改善箇所説明図

改善の内容

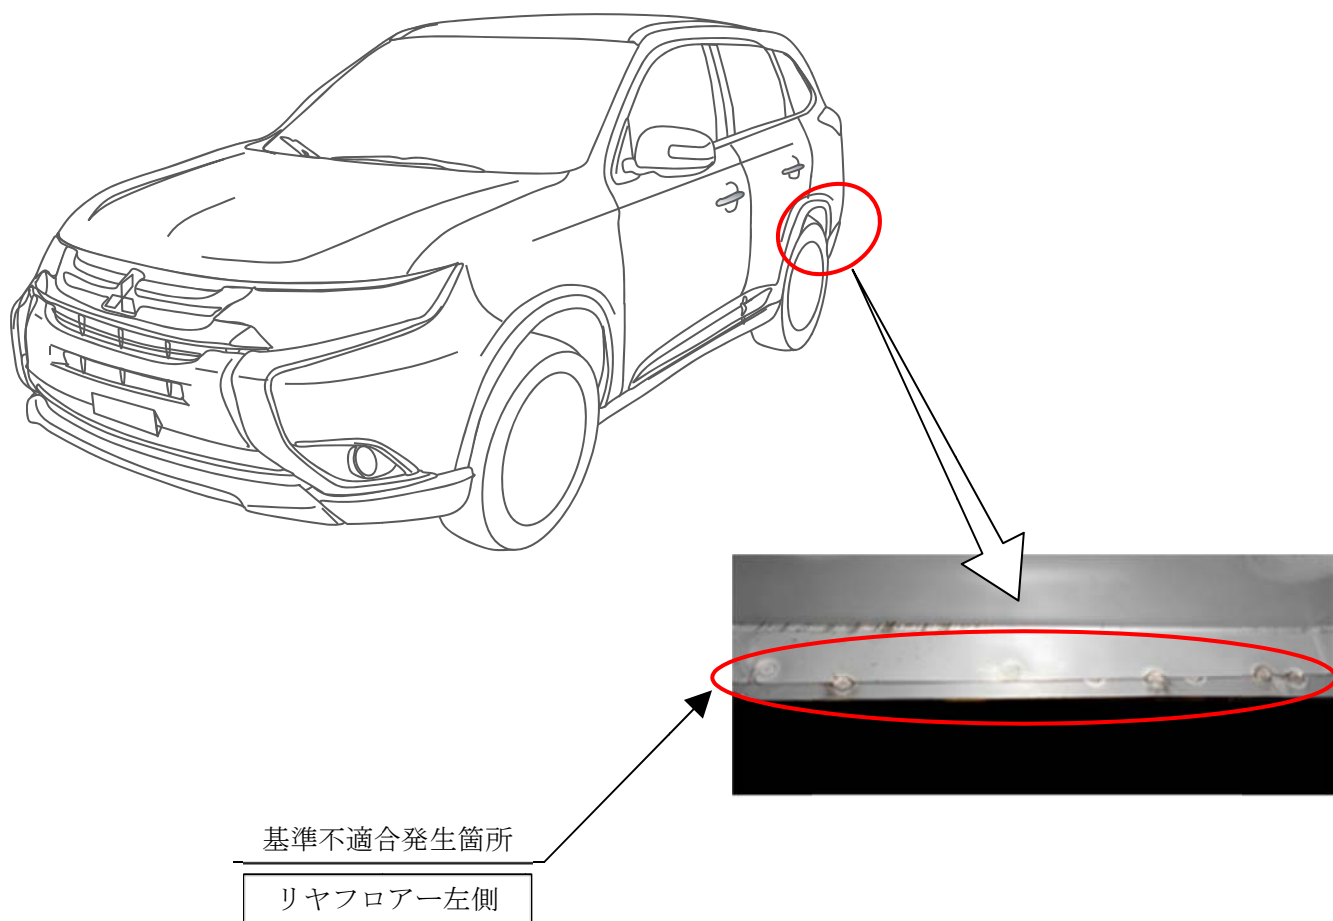
リヤフロアーパネルにおいて、溶接ロボットの溶接ガンの軌道の設定が不適切なため、溶接ガンがリヤフロアーパネルの左後部と干渉し、リヤフロアーパネルの位置がずれた状態で溶接されたものがある。そのため、車体左後部の強度が不足し、後面衝突時に燃料系部品が破損して燃料が漏れるおそれがある。

注：図中の 内は、点検、補修する部位を示す。

全車両、リヤフロアーパネルの左後部を点検し、リヤフロアーパネルの位置がずれた状態で溶接されているものは、リヤフロアーパネルを正規の位置に戻し、再度溶接を実施する。

識別：助手席側ドアチェッカーのヒンジにあるピン頭部（車両下側）に、白または黄色ペイントを塗布する。
